Innspill mottatt til varsel om oppstart. Alle innspill er i sin helhet vedlagt komplett 1.gangsinnsending.

Det er kommet inn innspill fra Statsforvalteren i Trøndelag, Trøndelag fylkeskommune, Trøndelag brann- og redningstjeneste (TBRT), Tensio, Leangen kulturbarnehage og Terje Halland Jørgensen, hjemmelshaver og bosittende i Gildheimsvegen 10B.

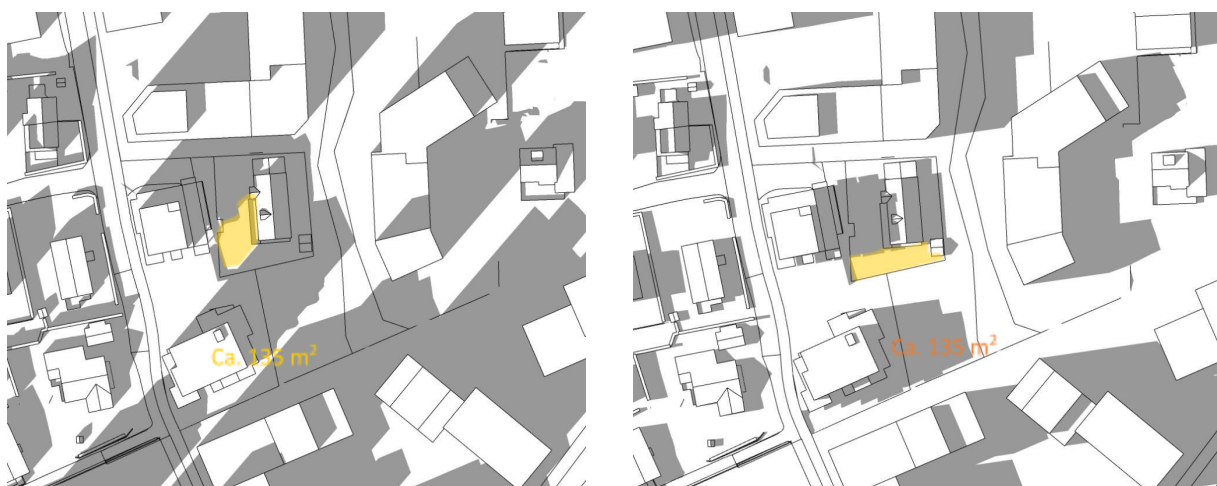
Mener reguleringsplanen favoriserer de andre boligtomtene fremfor Gildheimsvegen 10B. det bygges tettere, høyere og med bredere atkomst og parkeringsløsning på de to førstnevnte.

Sol- og skyggevirksomheter for enebolig med adresse Gildheimsvegen 10B er slik innspillet fremkommer det viktigste hva gjelder innspill til selve planforslaget. Nabo mener at det bør ikke godkjennes en plan med deres enebolig liggende midt i den nye strukturen som planlegges på Leangen.

Det er forutsetning at det oppnås enighet mellom tomteeierne før planen vedtas. Det er urealistisk med 5 etasjer så lenge dagens enebolig i Gildheimsvegen 10B står slik den står, da et planforslag vil ødelegge bokvaliteten til 10B og skyggelegge tomten.

Det vil være mulig å utvikle nr. 10 A og 12 (felter BB1 og BB2 på plankartet), og stadigvekk ha tilstrekkelig sol på nr. 10 B mtp. uteromskrav for dagens enebolig (felt BB3 på plankartet).

Dette medfører (for dagens enebolig på nr. 10 B) behov for min. 35 m<sup>2</sup> solfylt areal på nøkkeltidspunktene 21/3 kl. 15 og 23/6 kl. 18. Dette kravet er oppfylt ved utbygging av 10A og 12 (BB1 og BB2 på plankartet), jf. figur nedenfor.

Av vedlagt arealoppsett går det frem at 10 B (felt BB3 på plankartet) vil ha tilstrekkelig uterom på bakken også ved full utbygging av BB1 og BB2 på plankartet. Men at det ikke for en ny blokk 10 B isolert sett er ikke er nok uteareal i sol på egen tomt den 21/3 kl. 15. Dette gikk også tydelig frem av vedlegg oversendt til Terje Jørgensen etter infomøtet og er ikke forsøkt skjult.

Imidlertid er det nok sol innenfor planområdet samlet sett, og alle tre boligfelter (BB1, BB2 og BB3) gis gjennom planens bestemmelser tilgang til felles uteoppholdsareal på bakken (felt f\_BUT på plankartet) som kan etableres gradvis i takt med at de tre eiendommene bygges ut. Felt f\_BUT har også en bedre form og gir mulighet for bedre lekeareal enn det som 10B ville kunne oppnådd på egen tomt.
